# 改善箇所説明図

基準不適合発生箇所

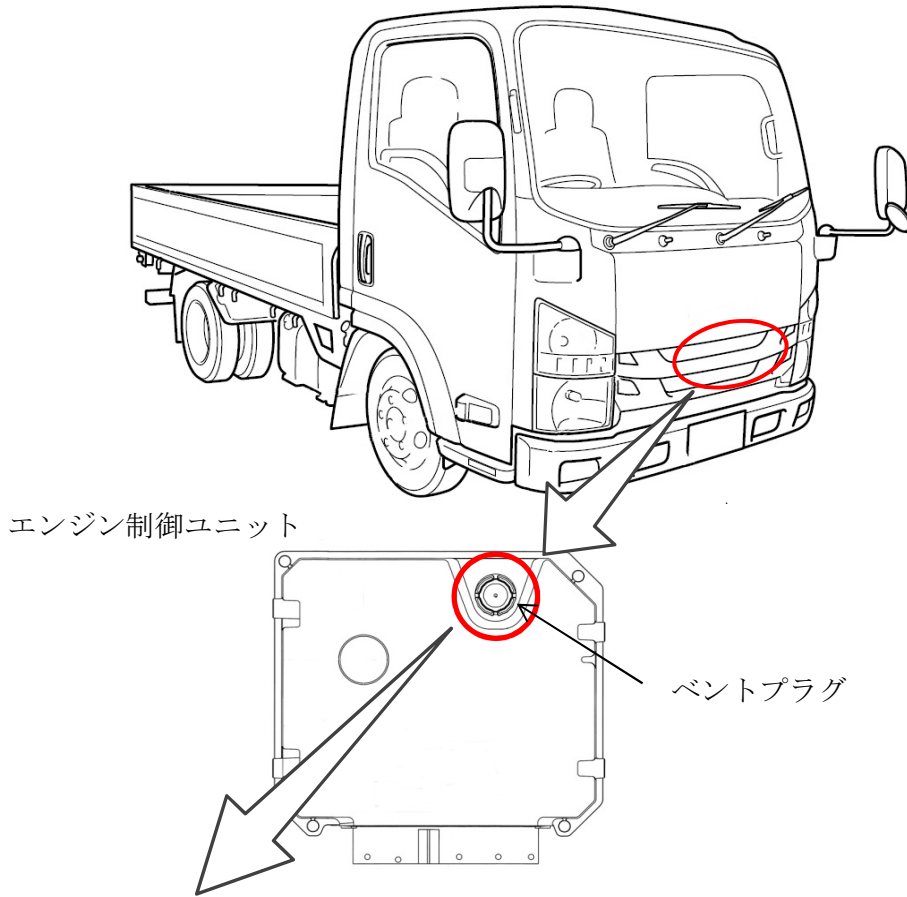
中型・小型トラックのエンジン制御ユニットにおいて、通気用ベントプラグ取付け部の塗装処理が不適切なため、被水により当該取付け部が腐食して防水性が低下し、ユニット内に水が浸入することがある。そのため、ユニット内に浸入した水により制御回路が短絡して警告灯点灯、出力不足等が発生し、最悪の場合、走行中エンストして走行不能となるおそれがある。

全車両、エンジン制御ユニットを対策品に交換する。または、エンジン制御ユニットのベントプラグ取付け部に防水処理を行う。

識別： 助手席側ドア開口部のドアストライカー部に黒色シールを貼付する。
